Recueil des avis issus de la consultation auprès des ministères et organismes

Projet de construction d'un pont au-dessus de la rivière Batiscan sur la route 138, sur le territoire de la municipalité de Batiscan par le ministère des Transports et de la Mobilité durable

Numéro de dossier : 3220-02-004

Figure 1. Extrait de la carte 6-2B (annexe A, documentation initiale). Le cercle en bleu correspond à l'enrochement existant. La question portait sur la culée et l'enrochement (cercle rouge).

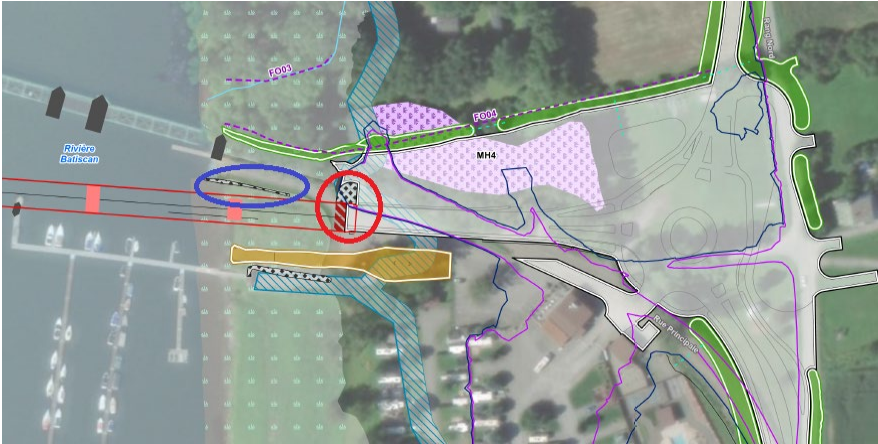
La question Q10 n'est pas répondue. La question faisait référence à la section 5.2 de l'étude hydraulique qui précise que « La mise en place de ce revêtement doit être faite de façon à ne pas obstruer l'écoulement, particulièrement dans l'ouverture du pont. Le terrain naturel doit être excavé au besoin afin d'insérer l'empierrement. La localisation des culées et des murs de soutènement doit être ajustée, si requise, pour maintenir l'aire d'écoulement. Dans sa réponse, l'initiateur fait référence à des enrochements déjà existants (voir figure 1, zone encerclée en bleu). La DRAE fait plutôt référence à la zone encerclée en rouge.

Figure 2. Extrait de la carte 6-2B du document de réponses aux questions.

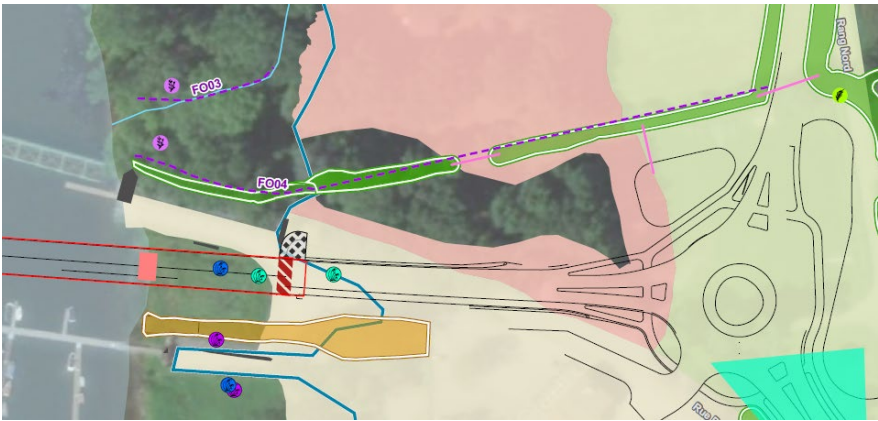
Le nouveau plan présenté à la figure 2 maintient ces empiétements sous la limite du littoral.

Selon la figure 2, un remblai sera requis sous la limite du littoral (LL) pour permettre la mise en place du remblai d'approche puis la culée. Un enrochement sera présent en amont, dont une légère partie empiète sous la LL. Aucun enrochement n'est illustré pour la portion aval. Pourtant pour la culée localisée en rive droite, un enrochement est présent en amont et en aval. De l'expérience de la DRAE, il est d'usage qu'une culée ait un enrochement de chaque côté pour protéger cette composante du pont.
